COMITÉ CONSULTATIF D'URBANISME
PROCÈS-VERBAL DE LA SÉANCE ORDINAIRE DU COMITÉ
CONSULTATIF D'URBANISME DE LA VILLE DE SUTTON

DATE ET HEURE: 22 février 18h30

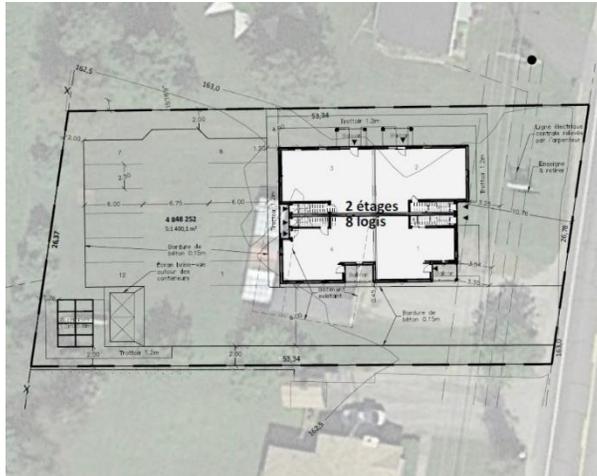
CONSIDÉRANT QUE les bâtiments voisins existants présentent une structure à un étage;

CONSIDÉRANT QUE la construction de 8 logements nécessite l'aménagement de 12 cases de stationnement en cours arrière, soit une occupation du sol considérable;

CONSIDÉRANT QUE la superficie de terrain végétalisée proposée est de 28,3 %;

CONSIDÉRANT QUE le bâtiment principal présente un recul à la rue inférieure par rapport aux propriétés voisines;

CONSIDÉRANT QUE le bâtiment principal présente un recul de 4 mètres par rapport à la ligne de lot latérale droite;

CONSIDÉRANT QUE le CCUDD reconnaît les efforts afin de minimiser l'impact des écarts entre les gabarits et densités du bâtiment à implanter et ceux des bâtiments voisins existants, mais que l'occupation au sol et les aménagements ne contribuent pas à la création de milieux de vie de qualité;

DE DEMANDER au requérant de revoir la densité du projet afin de réduire l'occupation du sol, d'assurer une marge de recul en ligne avec les propriétés voisines, de dégager le plus possible les marges latérales, de préciser l'aménagement paysager par la sélection d'essences d'arbres et d'arbustes propices au milieu d'insertion et de limiter la présence d'ouvertures au second étage (portes et fenêtres) et de balcons donnant vers les propriétés voisines.

DE RECOMMANDER au requérant de mettre en commun les portes d'entrée et de revoir leur configuration afin de bonifier le traitement des façades.

Élévation gauche

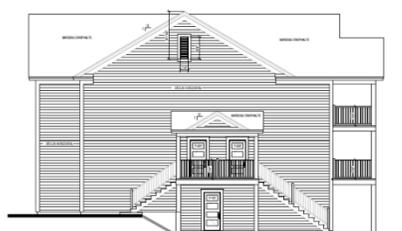
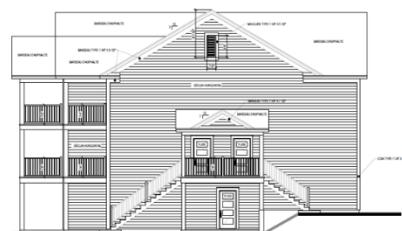
CONSIDÉRANT QUE le secteur d'insertion est localisé à proximité d'une entrée de ville et que les aménagements projetés n'assurent pas le respect des caractéristiques du secteur d'insertion;

CONSIDÉRANT QUE le bâtiment principal présente un recul à la rue inférieur par rapport aux propriétés voisines;

CONSIDÉRANT QU'il y a un écart de volumétrie et de densité des bâtiments à implanter et ceux des bâtiments voisins;

CONSIDÉRANT QUE le traitement des bâtiments existants n'est pas assuré entre les différentes façades des bâtiments projetés visibles ou faisant face à une rue, à une allée de circulation, à une aire de stationnement ou à un espace commun ou public;

CONSIDÉRANT QUE l'implantation des bâtiments projetés n'assure pas la préservation et la mise en valeur des percées visuelles d'intérêt ou des panoramas;

CONSIDÉRANT le CCUDD salue la proposition architecturale, mais estime que les termes du rapport d'orientation préliminaire du CCUDD du 1^{er} décembre 2022 s'appliquent au projet bien qu'un seul bâtiment ait été présenté;

DE REFUSER la demande de plan d'implantation et d'intégration architecturale (PIIA) relative à la construction d'une habitation multifamiliale de 6 logements sur le lot 6 583 622, rue Dyer, de demander au requérant de réviser les aménagements, l'architecture et la volumétrie des bâtiments projetés afin de favoriser une meilleure intégration dans le secteur d'insertion et de proposer un projet qui tient compte des orientations contenues dans le rapport d'orientation préliminaire du CCUDD du 1^{er} décembre 2022 (2022-30).
